KONCEPCE DOPRAVY MĚSTA – PLÁN UDRŽITELNÉ MĚSTSKÉ MOBILITY

Návrhová část

Příloha č. 1

Vypořádání podnětů občanů a dalších subjektů

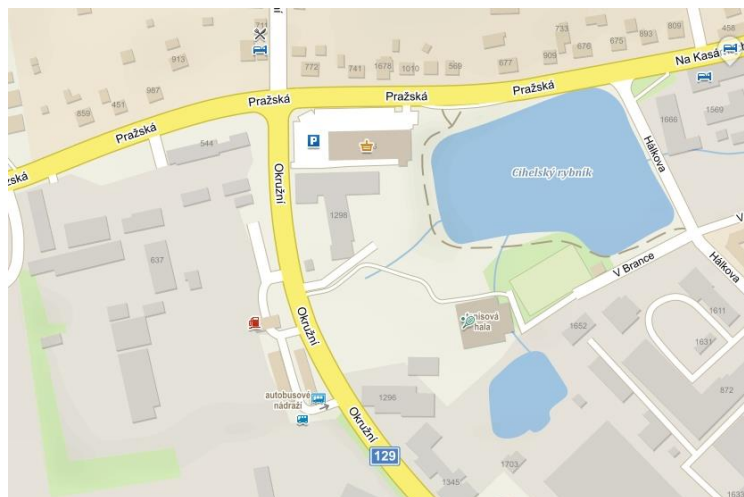
3.2.6. Parkování před poštou je nedostatečné

Možnosti parkování ve městě Humpolec byly podrobeny komplexní analýze. Této oblasti byla věnována ucelená část zprávy s názvem „Statická doprava“. Analytická část tak

poskytla dostatečné informace o dopravě v klidu ve městě Humpolci. Řešení parkování v této oblasti je značně stavebně omezeno⁷. Je nutné parkovat na přilehlých parkovištích a komunikacích v docházkové vzdálenosti.
